Projet de centrale photovoltaïque  
au sol Commune de Béziers

Pièce n°8  
Avis de RTE

OBJET PC 03403223T0207

### OUVRAGE ELECTRIQUE AERIEN A 225kV GAUDIL61SSVIN LIVIEL61SSVIN

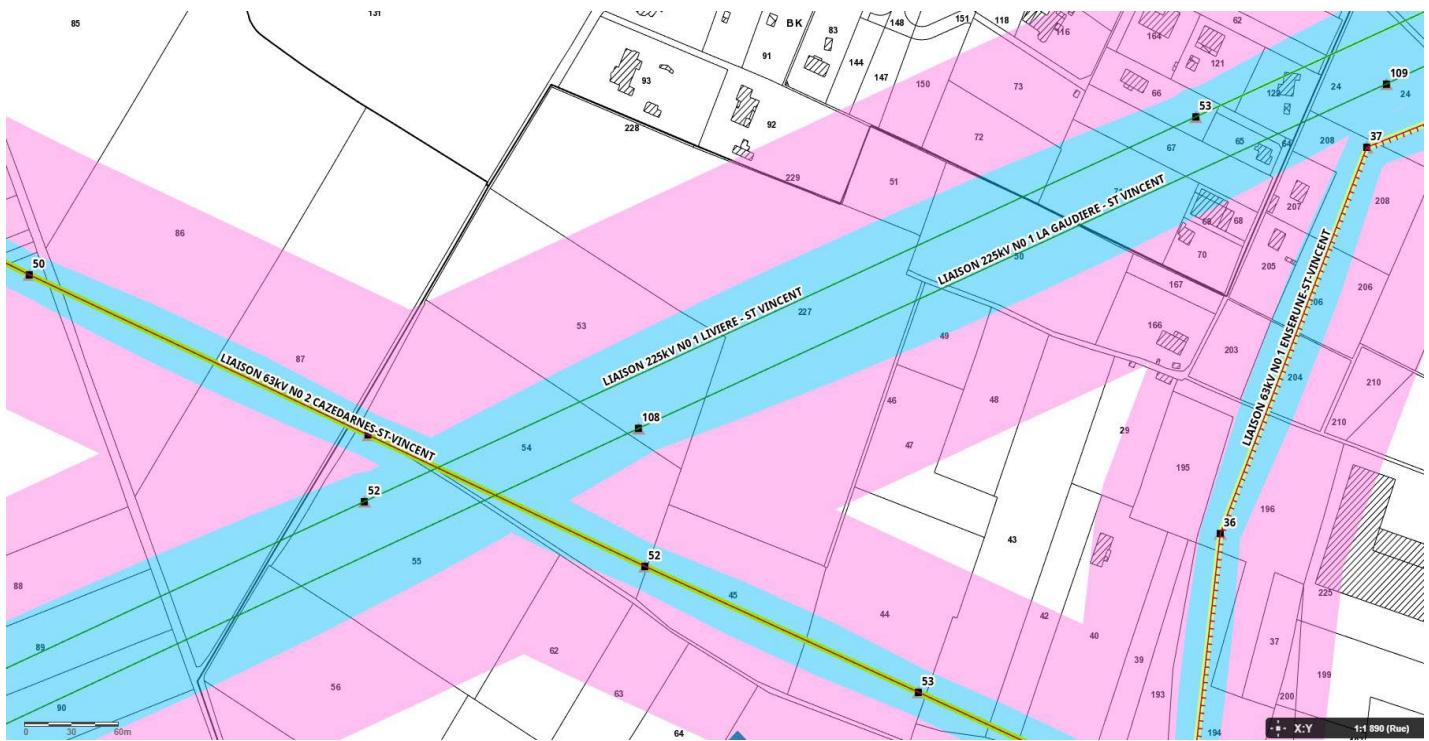
**Deuxièmement, à la suite de nos études complémentaires ils s'avèrent que nos zones de contraintes 1500V et 5000V sont respectivement à 31 m et 9 m. Ces zones de contraintes sont représentées sur l'image ci-dessous :**

**Une petite partie du parc photovoltaïque sera dans la zone 1500 V. Nous préconisons de relier toutes les charpentes entre elles, via une câblette de terre afin de mailler toute l'installation et obtenir une montée en potentiel plus faible.**

Au vu des résultats, le projet de construction est compatible avec la projection actuelle si la préconisation ci-dessus est respectée.

**PROFIL EN LONG**

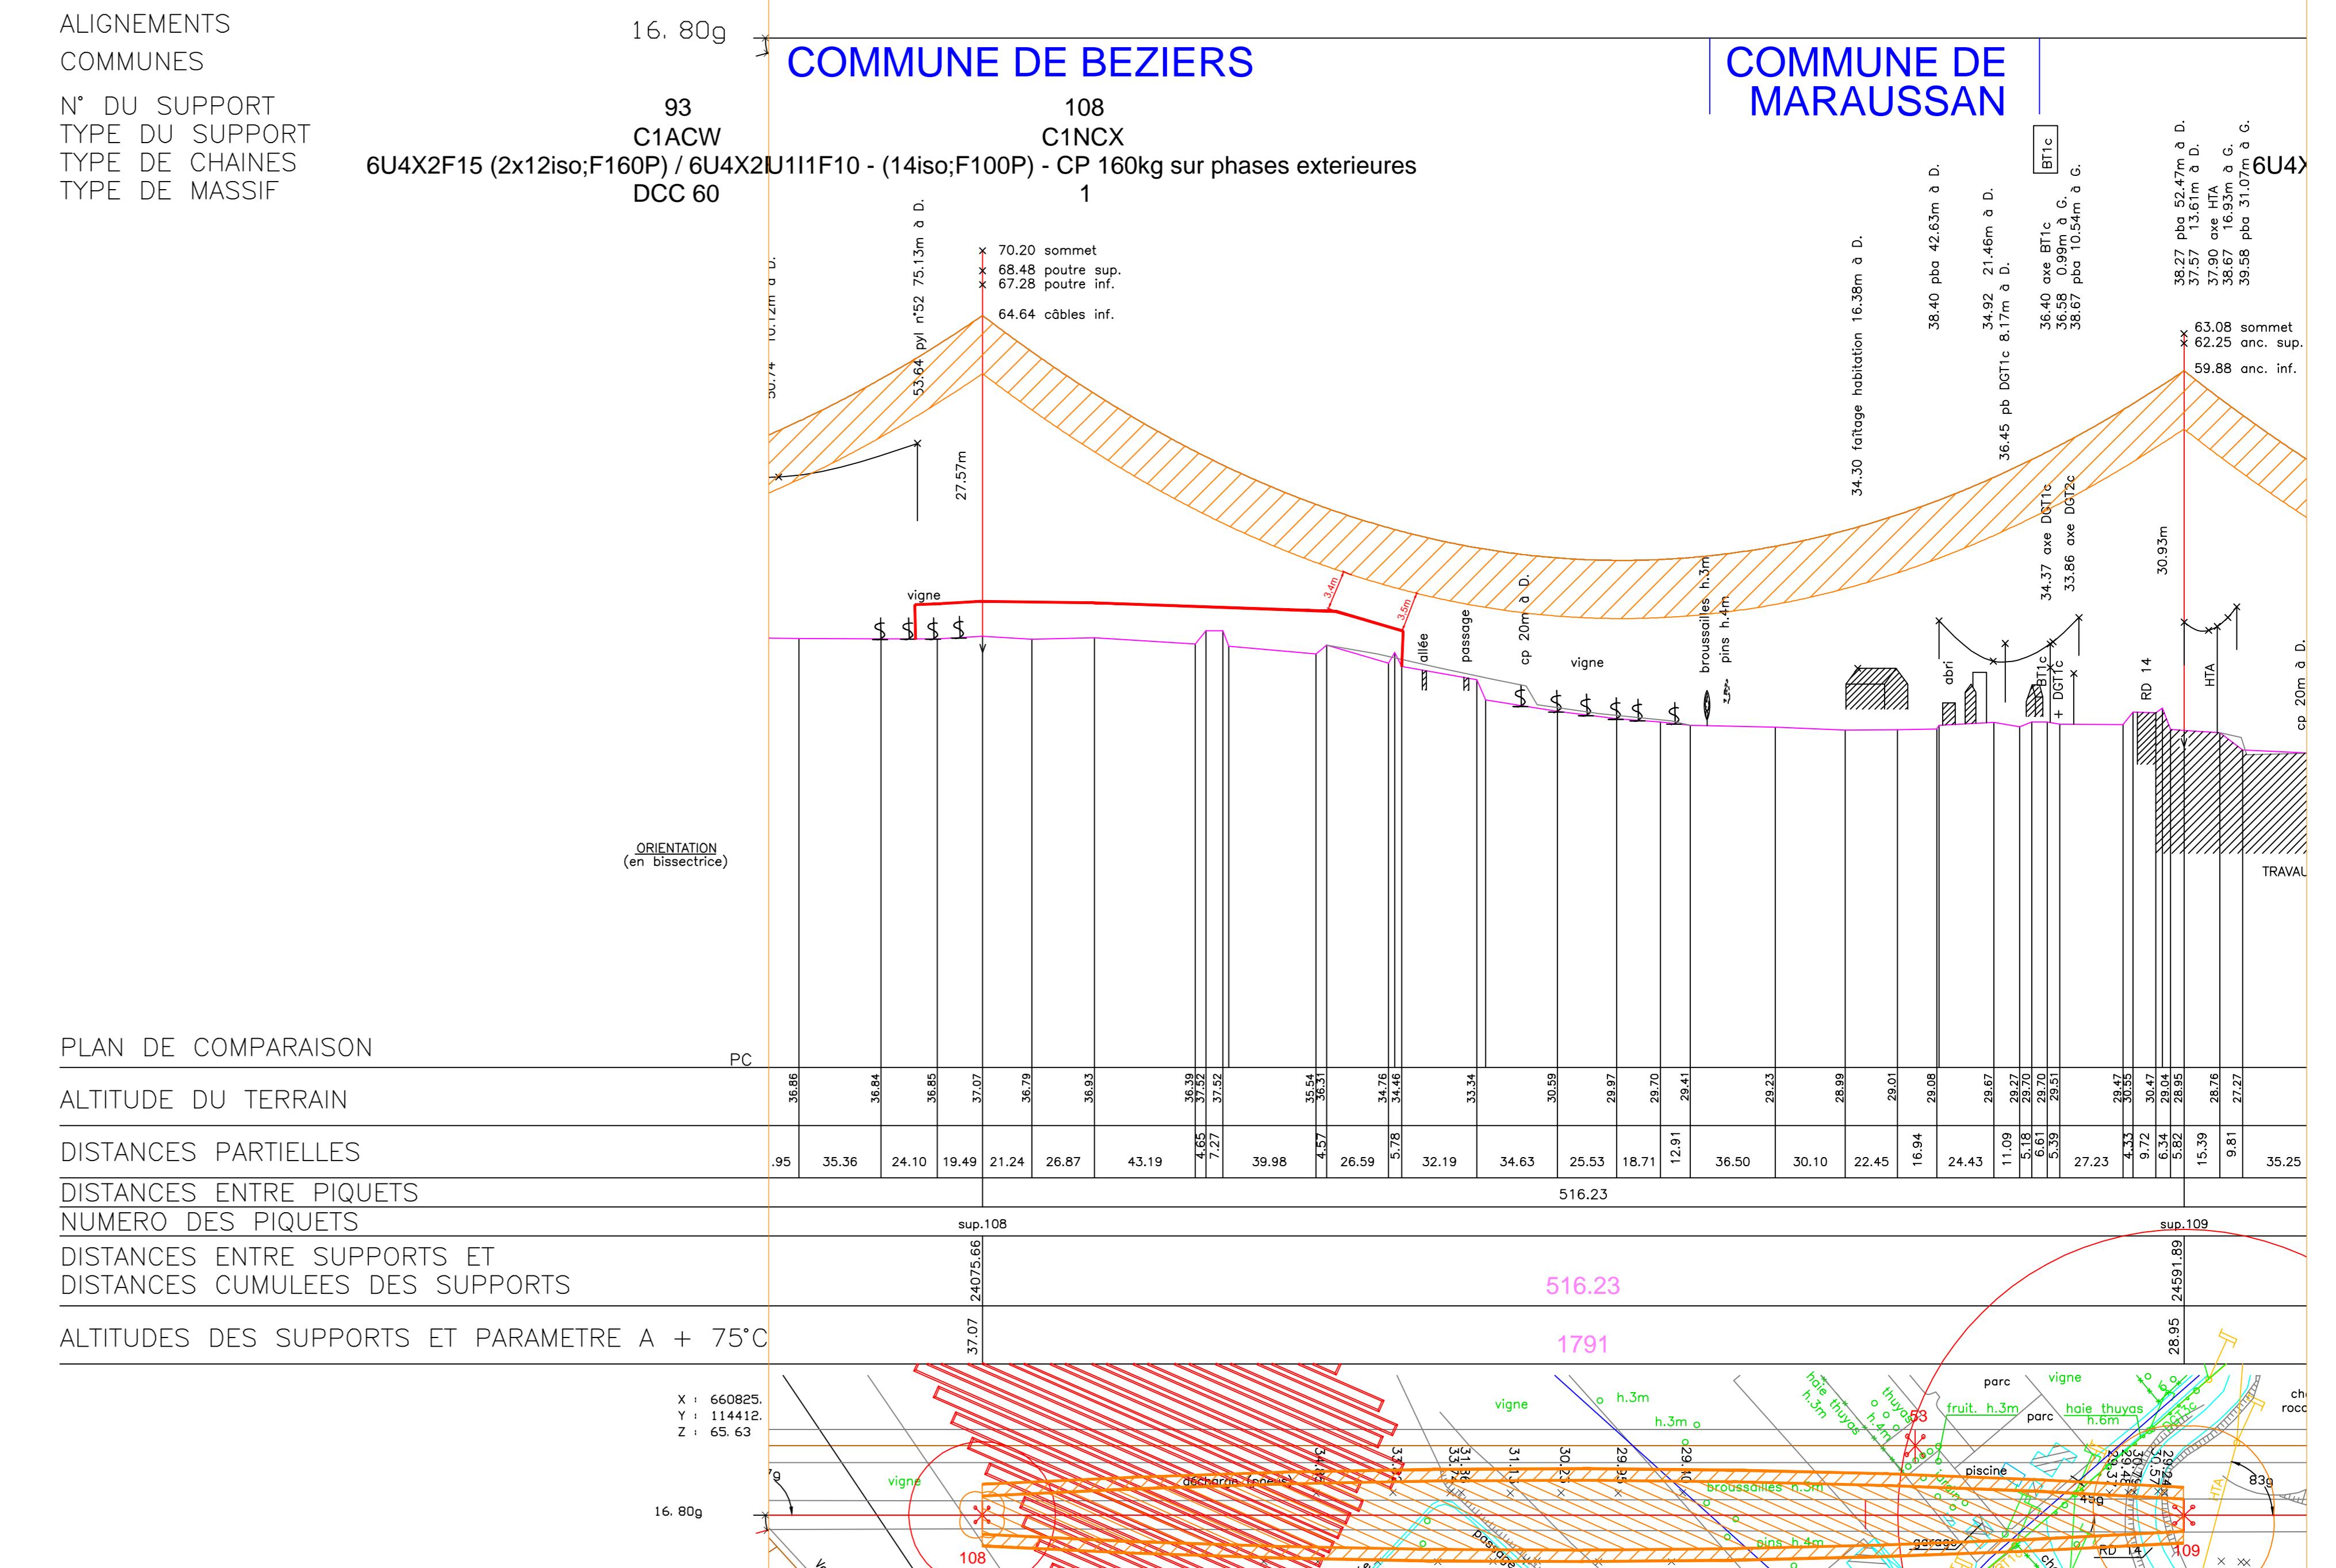
Premièrement, une partie du projet a une **faible marge (1m) entre sa hauteur et la zone interdite (détail dans la PJ Profil en long LIVIEL61SSVIN, vue du dessus, Zone du projet à moins de 2 m de la zone interdite)**. Cela signifie par exemple que, dans la zone évoquée, personne ne pourra monter sur la construction sans consignation de notre ouvrage. Nous vous conseillons de transmettre cette information importante au pétitionnaire, et qu'il indique clairement et de manière pérenne cette interdiction sur la zone concernée de la construction.
